Überbauungsordnung Fussballcampus Region Bern

Mitwirkungsbericht

Stand: 14.06.2025

Abbildung 2

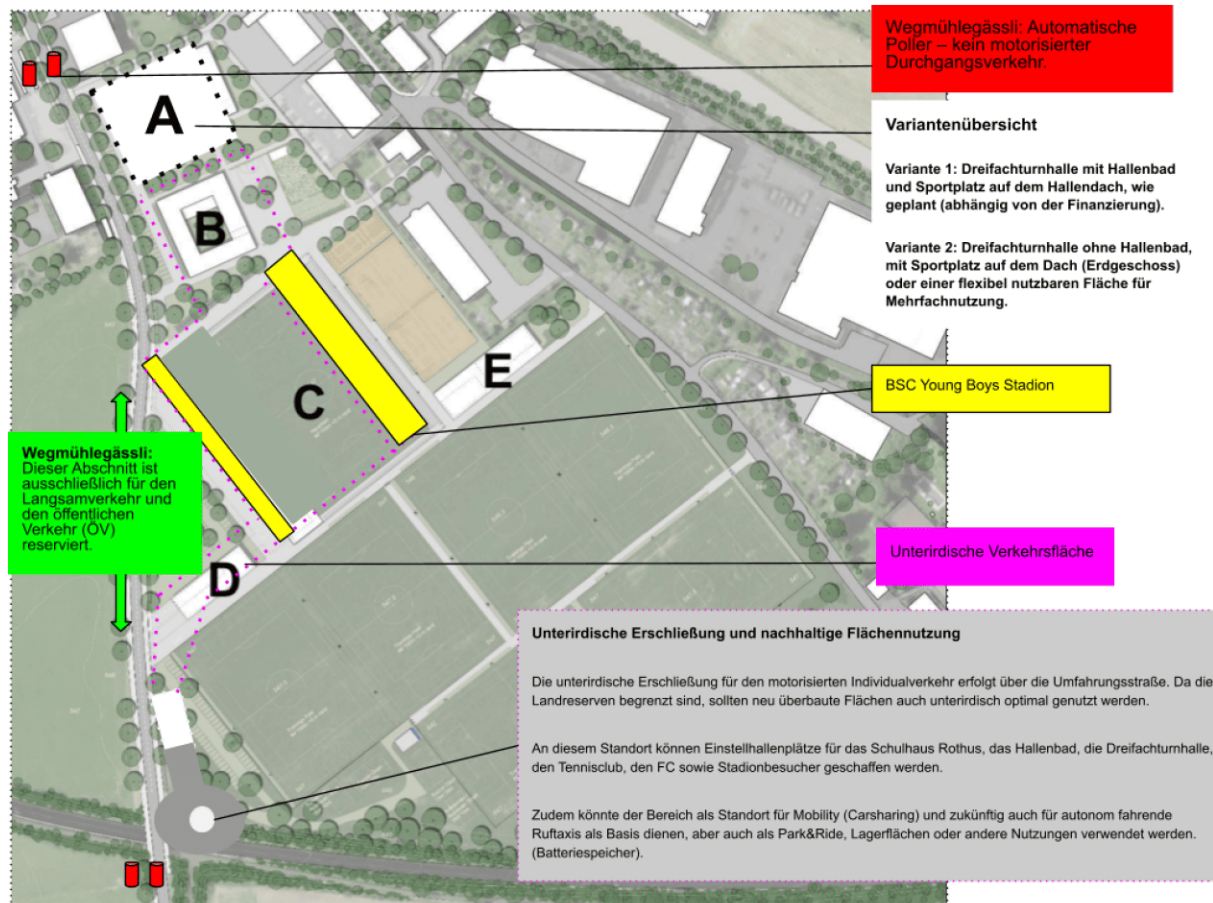
37	Ein Mitwirkender schlägt Ideen zur Art der Nutzung vor. S. Abbildung 2 in Kap. 0.
38, 41, 51, 55, 73, 76	Mitwirkende sind der Meinung, dass das Projekt schwerpunktmässig auf die Bedürfnisse des Fussballs ausgerichtet ist.
76	Für Sport und Freizeit braucht es ein koordiniertes Konzept. Kanton, Region und Bevölkerung brauchen eine Öffnung und Förderung aller Sportarten für beide/alle Geschlechter und je länger, desto mehr auch der älteren Bevölkerung. Das muss also eine langfristige und weitsichtige Sportförderung mit Hauptfokus Gesundheit und Prävention sein. Die Bestrebungen müssen sogar weiter gehen als "nur" Breitensport, nicht nur im Sport, sondern für das Grundbedürfnis Bewegung. Dabei werden auch Verkehrswege, insb. das Fusswegnetz zentral.
33	Ein Mitwirkender ist der Meinung, dass es keine hinreichenden öffentlichen Interessen an der Realisierung des Fussballcampus bestehen. Er weist darauf hin, dass der Fussballcampus primär im privaten Interesse des BSC Young Boys liegt. Er ist auch der Ansicht, dass Kapazitäten für Fussballvereine besser lokal abgedeckt werden sollten (z.B. um Immissionen zu verringern).

Abbildung 3

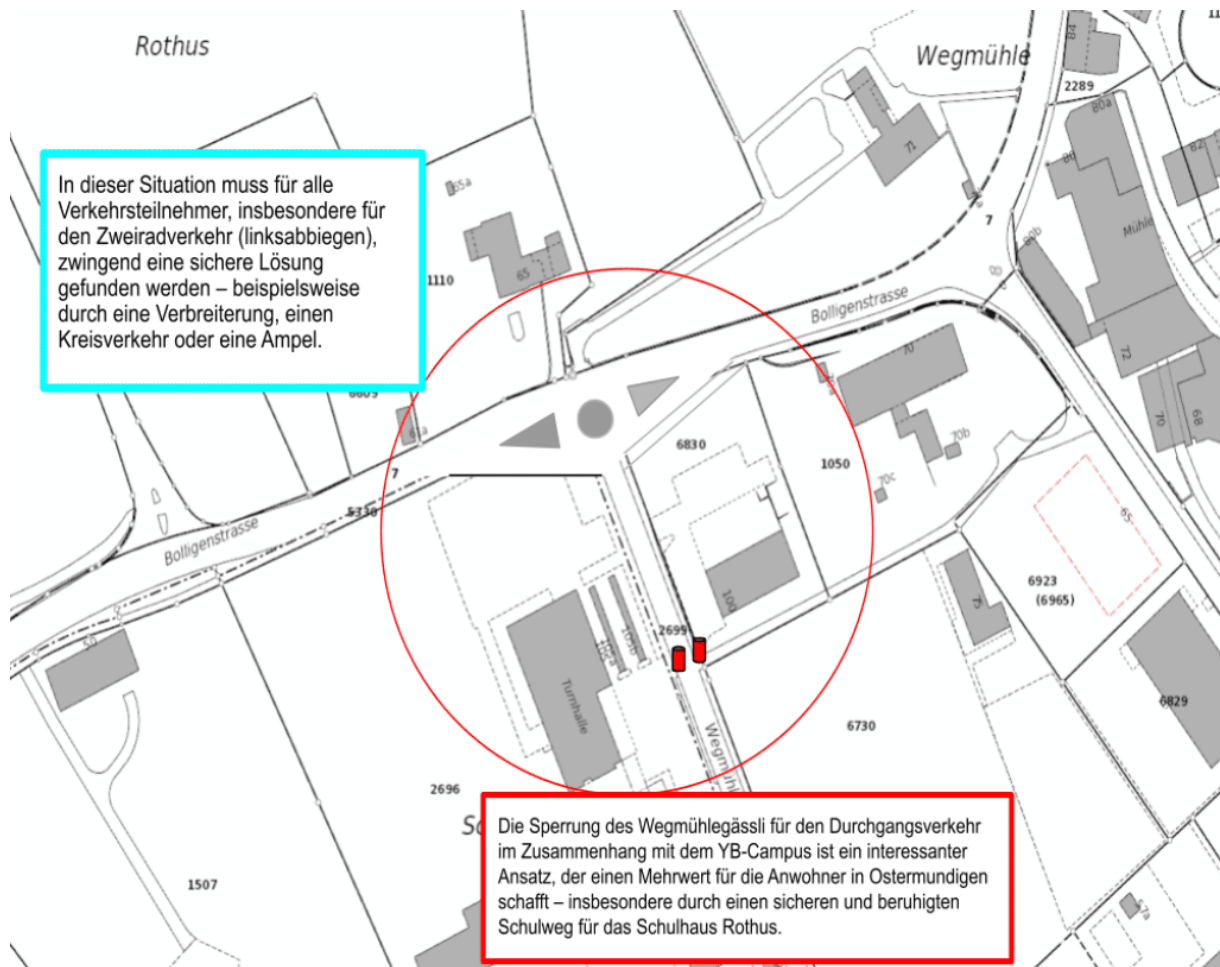
Nr.	Zusammenfassung der Eingabe
37	Ein Mitwirkender schlägt Ideen zum Verkehr vor. Er ist der Meinung, dass ein Verkehrskonzept von zentraler Bedeutung ist. S. Abbildung 3 und Abbildung 4 in Kap. 0.
39	Der ÖV (Bahn und Bus) muss bedarfsgerecht ausgebaut werden.
39	Mitwirkende erinnern daran, dass der Kanton Bern sich im Rahmen seiner Gesamtmobilitätsstrategie eine Erhöhung des Langsamverkehrsanteils zum Ziel setzt. Dabei soll auch ein Ausbau des Fuss- und Velowegs entlang der Worble bis nach Deisswil geprüft werden. Eine durchgehende sichere Verbindung, inklusive Abzweigungen und Inseln mit genügend Sicherheitsräumen, vom Campus zum OZE und zum Lutertalschulhaus, ist verbindlich vor der Abstimmung zu klären.
41	Festlegung des maximalen, durch den Fussballbetrieb (Spielfelder, Stadion, Infrastruktur) generierten MIV in der UeO. Gemäss Betriebskonzept sind das täglich 280 Fahrten an Wochentagen sowie 2'350 Fahrten an Samstagen und Sonntagen. Der Mitwirkende fordert ein Festlegung von griffigen Massnahmen bei Nichteinhaltung und Monitoring im Rahmen des Baugesuchs.

Abbildung 5

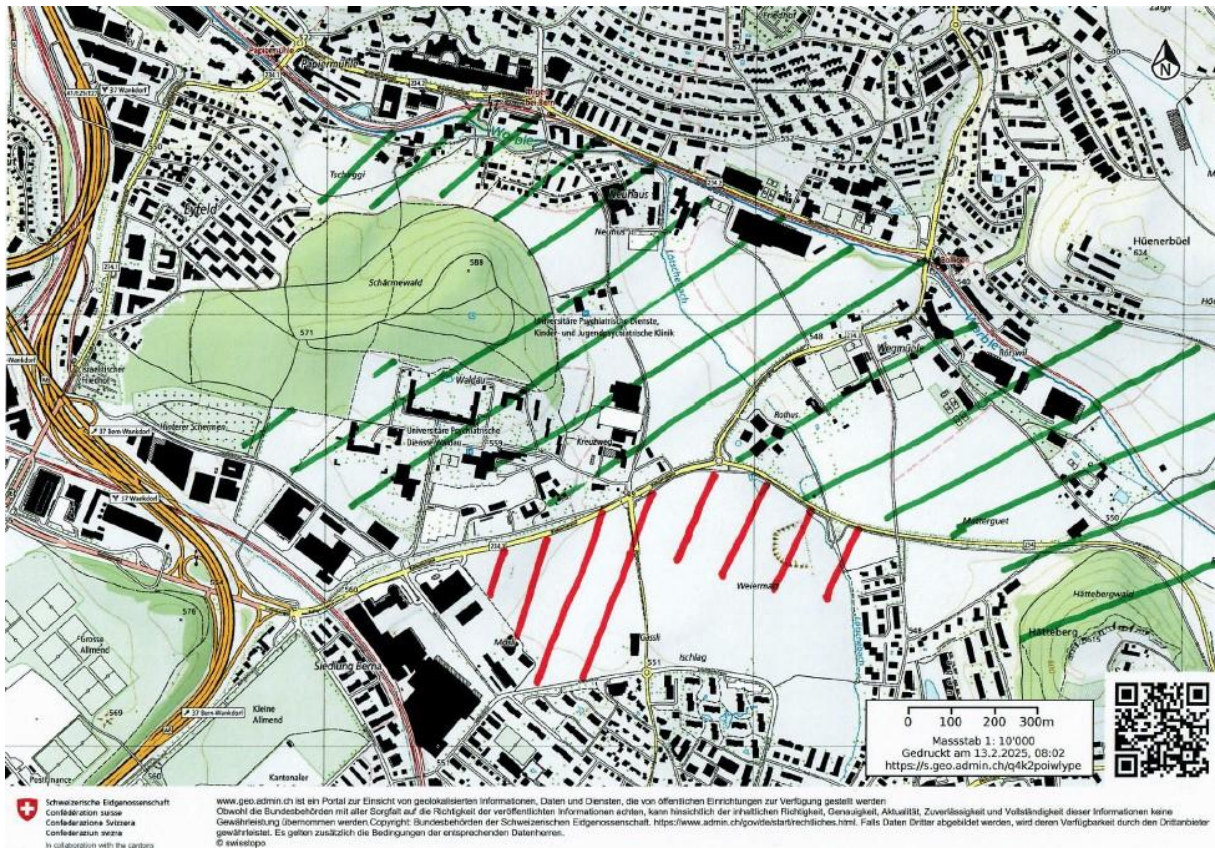
41	Mitwirkende schlagen einen anderen Ort für die 6 zusätzlichen Fussballfelder und das Stadion vor. S. Abbildung 5 in Kap. 0.
51	Eine Mitwirkende ist der Meinung, dass der Campus in der Nähe des Wankdorfstadions gebaut werden sollte.
87	Es sollte geprüft werden, ob alternative Flächen zur Verfügung stehen, die weniger sensible Gebiete betreffen und geringere Auswirkungen auf Natur, Umwelt und Wohnqualität haben.
41	Mitwirkende fordern, dass nur Fussballspiele im Stadion zugelassen sind. Sie möchten, dass die Konzerte und andere Veranstaltungen verboten werden.
41	Mitwirkende fordern eine Beschränkung der Betriebszeiten sämtliche Aussensportanlagen auf 21 Uhr an Wochentagen und an Samstagen sowie auf 19 Uhr an Sonntagen.
44	Die Stimmbevölkerung von Ostermundigen hat im vergangenen Jahr das Ja zum Projekt Schulhaus Rothus gegeben. Kann dies nicht verknüpft werden mit dem neuen Projekt des Campus? Z.B. die BEO welche die Schulräumlichkeiten mitbenutzen kann? Weiter soll eine Turnhalle entstehen auf dem Rothusgelände. Diese vergrössern oder das ein BEO Block hinstellen, dafür eine 3–4 Fach Turnhalle, damit Kosten optimiert werden können.

- Grün schraffiert: der Landschaftsgürtel, welcher den Schermenwald mit dem Hättenberg und dem Eingang zum Worblental zeigt.
- Rot schraffiert: Eine Anordnung der Spielfelder und des Stadions entlang der Bolligenstrasse ergäbe einen Immissionspuffer zwischen der stark emittierenden Strasse und künftigen Wohnbauten (Lärm, Luft, Auto-Scheinwerfer).

Abbildung 6 (Erläuterungen unter Abbildung 7)

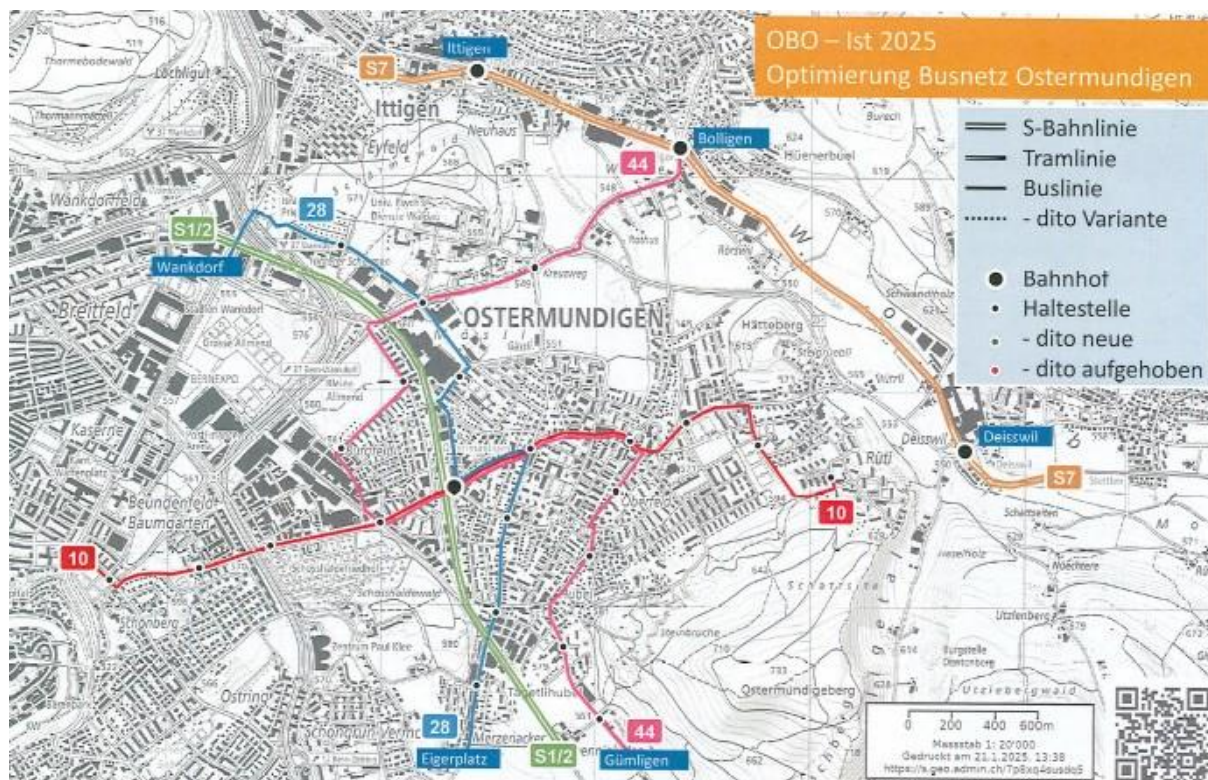
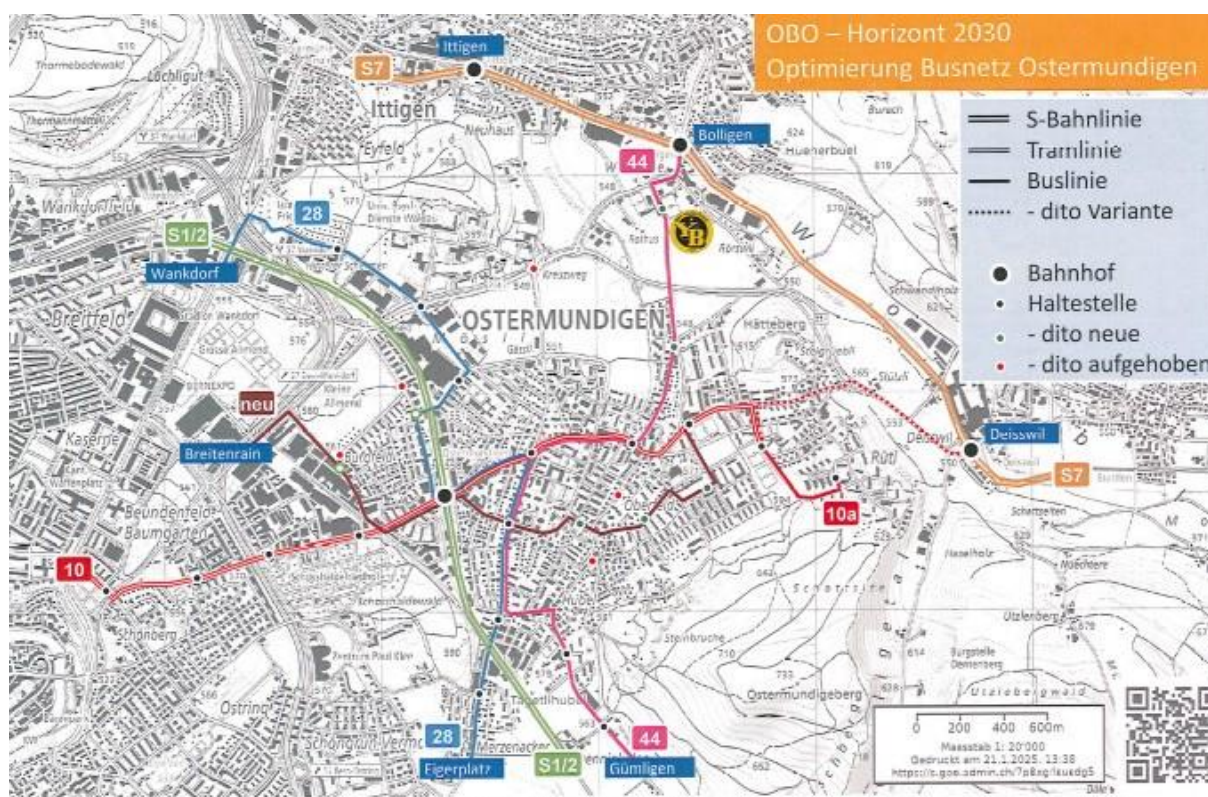
65	Ein Mitwirkender hat eine Optimierung der ÖV-Anbindung vorgeschlagen. S. Abbildung 6 und Abbildung 7 sowie Erläuterungen in Kap. 0
80, 92	Der Bericht macht Aussagen zu MIV und Fuss- und Veloverkehr, geht aber abgesehen vom S-Bahnhof kaum oder nicht auf die nähere ÖV-Erschliessung ein. Hier wäre zumindest eine zusätzliche Haltestelle vom Bus 44 auf der Bolligenstrasse zu diskutieren. Auch dies im Zusammenhang mit der Wiedereröffnung des Schulhauses Rothus.
14, 68	Mitwirkende sind der Meinung, dass die Anbindung an den öffentlichen Verkehr verstärkt und der Individualverkehr reduziert werden sollte. Eine Initiative wie Carpooling oder Anreize für Fahrgemeinschaften könnten dazu beitragen. z. B. reguläre Bus-Ringlinie Wegmühlegässli – Umfahrungsstrasse – Bernstrasse mit ausserordentlichem Fahrplan bei Veranstaltungen im Stadion oder in der Dreifachhalle.
13, 67	Ein Mitwirkender fordert, dass es genügend Fahrrad-Abstellmöglichkeiten gibt. Die Veloparkplätze müssen mehrheitlich überdeckt angeboten werden, auch für Lastenvelos und Velos mit Anhänger. Weiter könnte im Campus eine Velo-verleih-Station aufgebaut werden. Die Zu- und Wegfahrten der Velos müssen sicher und möglichst von MIV-Verkehr getrennt erfolgen. E-Bike Ladestation sollten geprüft werden. Auch bei den Clubhäusern für Tennis und FC Bolligen sind auch genügend (überdeckte) Veloparkplätze verbindlich vorzusehen.

Abbildung 15

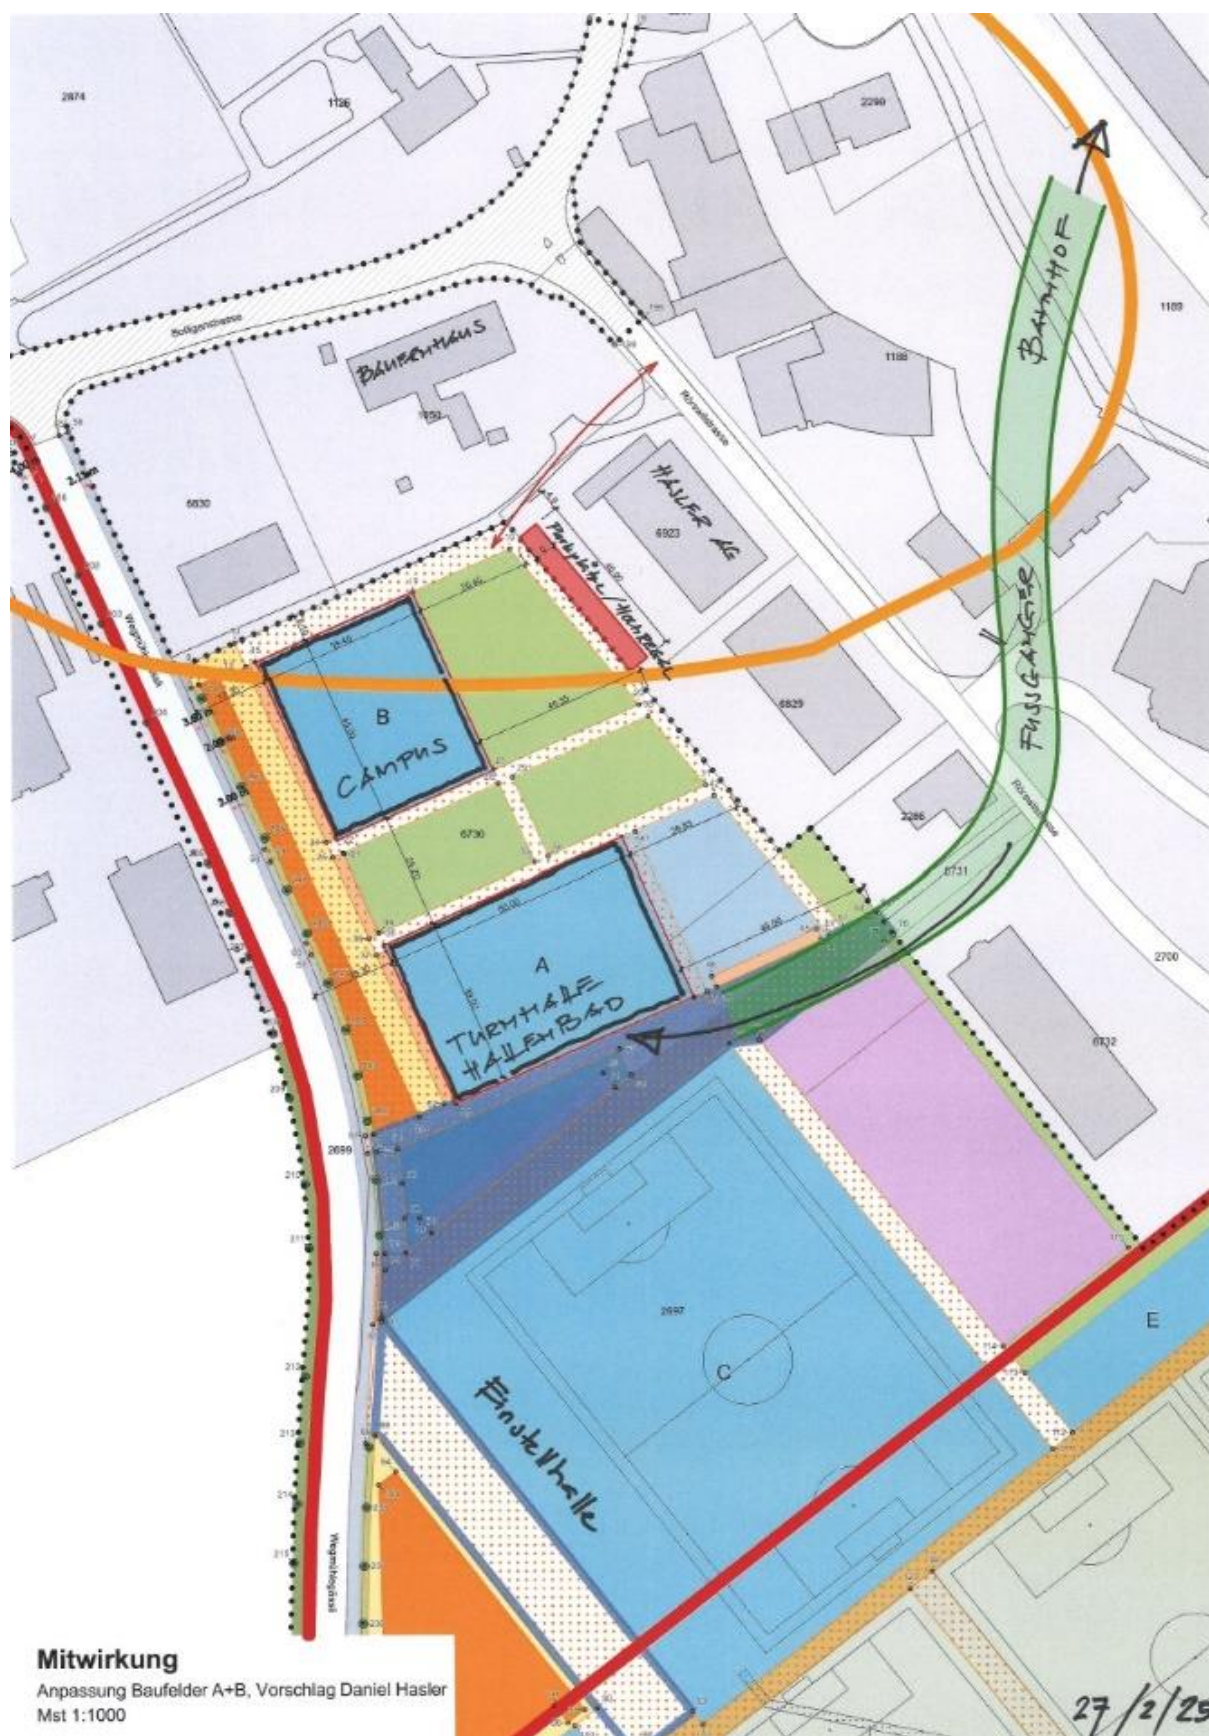
86	Es stellt sich die Frage, ob eine getauschte Anordnung des Turnhallengebäudes (Baufeld A) und des Campus (Baufeld B) sinnvoll und umsetzbar wäre. Dabei wäre zu prüfen, welche Auswirkungen ein solcher Tausch auf die funktionale Nutzung, die Verkehrserschliessung sowie die Integration in das bestehende städtebauliche Umfeld hätte. Insbesondere sollte untersucht werden, ob sich durch eine veränderte Positionierung Synergieeffekte oder Verbesserungen für den Betrieb und die Zugänglichkeit ergeben. Da die Fussgängererschliessung des Turnhallengebäudes und des Bahnhofes so direkter wären (grün markiert). Somit wird auch einer erhöhten Beanspruchung des Wegrechts (roter Pfeil) auf den Parzellen Nr. 1050 und 6923 entgegengewirkt. Gegebenenfalls sollte geprüft werden, ob dieses Wegrecht generell aufgehoben werden könnte. Zudem würde mit dem Tausch der Baufelder A + B das Ortsbildschutzgebiet (orange markiert) des Kantons Bern weniger tangiert. Weiter ist es sicherlich von Vorteil, wenn die Turnhalle bei S. Abbildung 15 in Kap. 0

86	Mitwirkende haben eine Bemerkung zum Durchgang für Fussgänger:innen zwischen Parzellen Nr. 1050 und 6923: sie möchten nicht alle Fussgänger und Fahrradfahrer auf dem Verbindungsweg zwischen ihren Parzellen haben. Die bestehende steil abfallende Ausfahrt auf die Rörswilstrasse wird sowohl von allen Wohnparteien des Bauernhauses sowie meinem Gerüstbaubetrieb benutzt. Zusätzlicher Fussgängerverkehr auf dieser schmalen Strasse ist gefährlich und sollte vermieden werden. Sie bitten um Prüfung, das Fussgängeraufkommen vom Bahnhof Bolligen her ausschliesslich von der Rörswilstrasse über die Parzelle Nr. 6731 zu führen. Mit einer Umplatzierung der Turnhalle nach Süden, würden der direkte Fussgänger-Weg vom Bahnhof Bolligen auf das Sportplatzgelände im dargestellten grünen Bereich die Frequenz auf ihrem Weg deutlich verringern. Je nachdem möchten sie anregen, den heutigen Fussgängerweg entlang der neuen Gerüsthalle komplett zu unterbinden. S. Abbildung 15 in Kap. 0
